**Verslag huishoudelijke elektrische installatie op laagspanning en zeer lage spanning****Algemeen:**

Referentie: 011-20260826-03	Datum controle: 26/08/2026
Keurder: 011

Eigenaar:	Bruggeman Lily	EAN-code:	Onbekend
Adres installatie:	Van Deynsestraat 92, 2100 - Antwerpen	Nummer teller(s):	46988390
		Distributienetbeheerder installatie:	Fluvius
Datum uitvoering installatie: ☒ Vóór 01/10/1981 ☒ Tussen 01/10/1981 en 01/06/2020 ☐ Vanaf 01/06/2020			
Type: ☒ Wooneenheid ☐ Niet-huishoudelijk ☐ PV ☐ Batterij ☐ Laadpaal

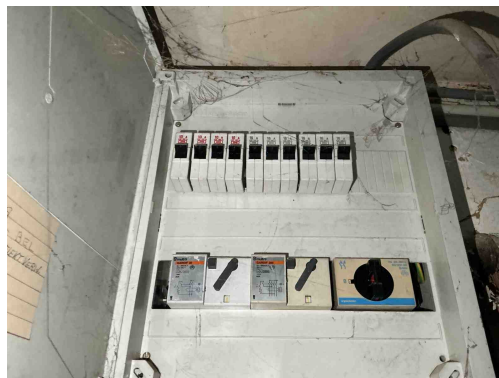
B17 - De voedingsspanning is niet op elk bord vermeld (Boek 1: 3.1.3.3).

Opmerking: Oa bord 1

B02 - Het elektrisch verdeelbord is onvoldoende bereikbaar (Boek 1: 5.3.5.1).

Opmerking: Oa te hoog

B26 - Het elektrisch bord kon niet gedemonteerd worden (Boek 1: 5.3.5.1).

Opmerking: Oa te hoog

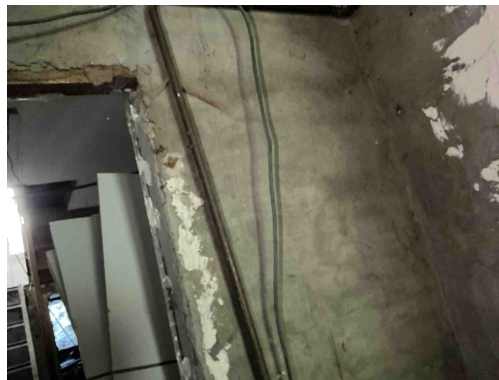
B17 - De voedingsspanning is niet op elk bord vermeld (Boek 1: 3.1.3.3).

Opmerking: Oa bord 1

B04 - De aanduiding van de kringen, klemmen en/of schakelapparatuur ontbreekt, is onjuist of is onvolledig (Boek 1: 3.1.3.1/5.1.6.1).

Opmerking: Oa bord 1

B26 - Het elektrisch bord kon niet gedemonteerd worden (Boek 1: 5.3.5.1).

Opmerking: Oa te hoog

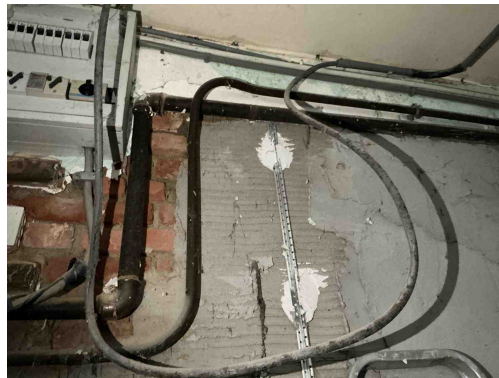
C13 - Onvoldoende bevestiging van de leiding(en) (Boek 1: 5.2.9.5).
Opmerking: Oa kelder

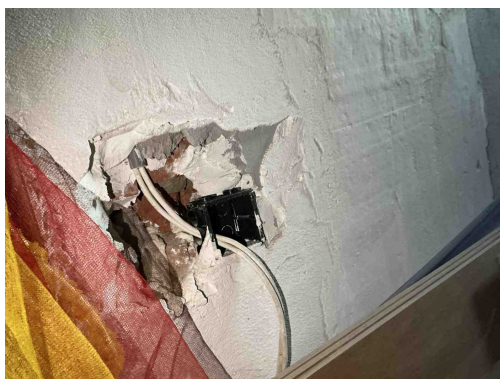
C13 - Onvoldoende bevestiging van de leiding(en) (Boek 1: 5.2.9.5).
Opmerking: Oa kelder

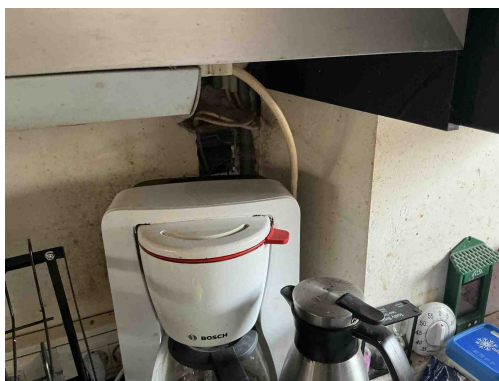
C38 - Het gebruikte kabeltype (snoerkabel) voldoet niet aan de specificaties die van toepassing zijn op voedingsleidingen voor vaste installatie (Boek 1: 1.4.2.1, 5.2.6.2).
Opmerking: Oa kelder, woonkamer, keuken, ...

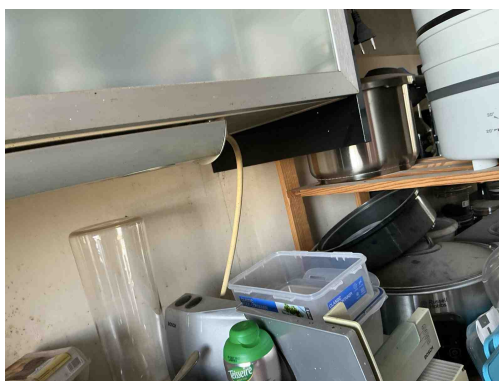
C38 - Het gebruikte kabeltype (snoerkabel) voldoet niet aan de specificaties die van toepassing zijn op voedingsleidingen voor vaste installatie (Boek 1: 1.4.2.1, 5.2.6.2).

Opmerking: Oa kelder, woonkamer, keuken, ...

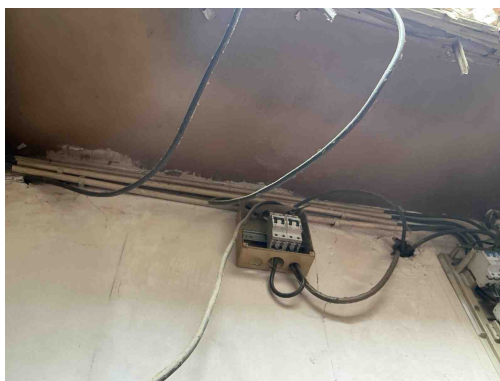
C38 - Het gebruikte kabeltype (snoerkabel) voldoet niet aan de specificaties die van toepassing zijn op voedingsleidingen voor vaste installatie (Boek 1: 1.4.2.1, 5.2.6.2).

Opmerking: Oa kelder, woonkamer, keuken, ...

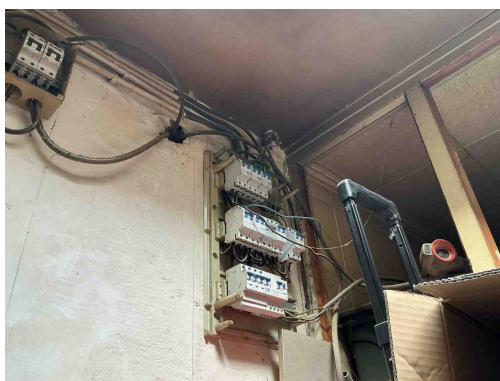
B29 - Het elektrisch verdeelbord in een huishoudelijke ruimte is niet voorzien van een deur (Boek1: 5.3.5.1).
Opmerking: Oa bord 2 en 3

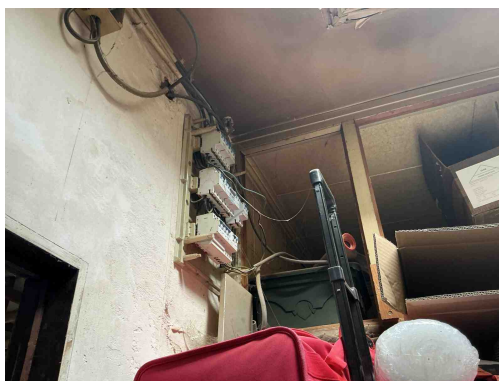
B29 - Het elektrisch verdeelbord in een huishoudelijke ruimte is niet voorzien van een deur (Boek1: 5.3.5.1).
Opmerking: Oa bord 2 en 3

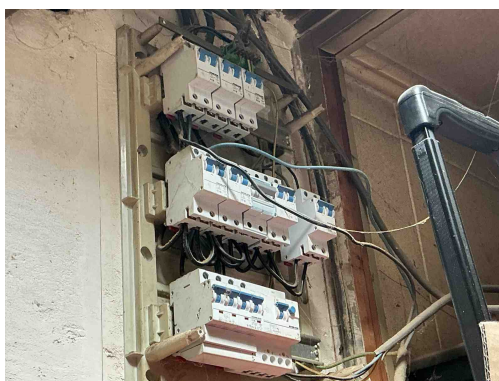
C21 - Het gebruik van geleiders van het type VOB, zonder bijkomende afscherming is niet toegestaan (Boek 1: 5.2.9.6).
Opmerking: Oa woonkamer
